Verslag huishoudelijke elektrische installatie op laagspanning en zeer lage spanning

Referentie: **011-20260904-02**	Datum controle: **04/09/2026**
Keurder: **011**

Eigenaar:	**Mehmet Kilic**	EAN-code:	**541448820038229846**
Adres installatie:	**Rubenslei 28A bus 11, 2018 - Antwerpen**	Nummer teller(s):	**1SAG3105124852**
		Distributienetbeheerder installatie:	**Fluvius**

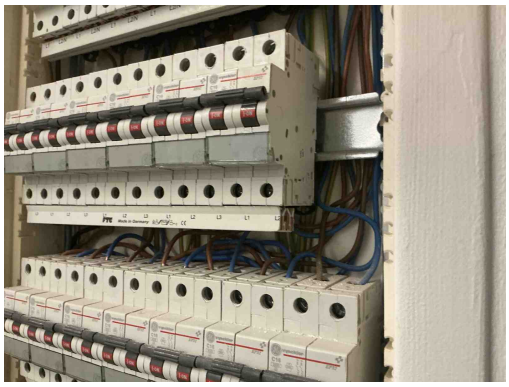
B17 - De voedingsspanning is niet op elk bord vermeld (Boek 1: 3.1.3.3).
Opmerking: Oa bord 1

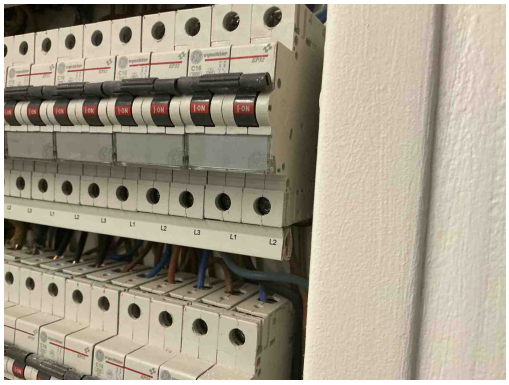
T21 - Het elektrisch materieel is niet geplaats volgens de voorschriften van de fabrikant/ regels van goed vakmanschap . (Boek 1: 1.4.1.3)
Opmerking: Oa kamgeleiders

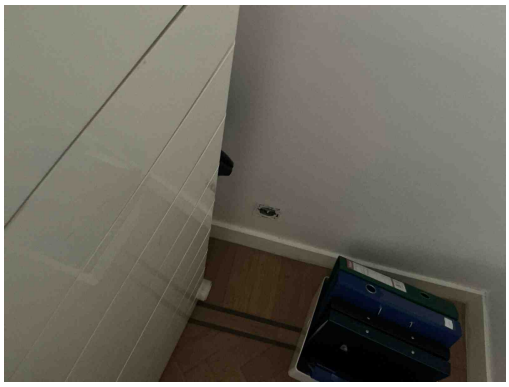
T21 - Het elektrisch materieel is niet geplaats volgens de voorschriften van de fabrikant/ regels van goed vakmanschap . (Boek 1: 1.4.1.3)
Opmerking: Oa kamgeleiders

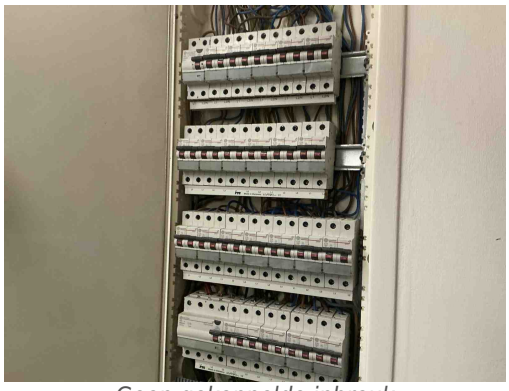
Schroefzekeringen zijn niet toegestaan.
Opmerking: Oa bord 2

B30 - De houder van de beveiliging in een huishoudelijke ruimte is niet voorzien van aangepaste kalibreerelementen (Boek1: 5.3.5.5).
Opmerking: Oa bord 2
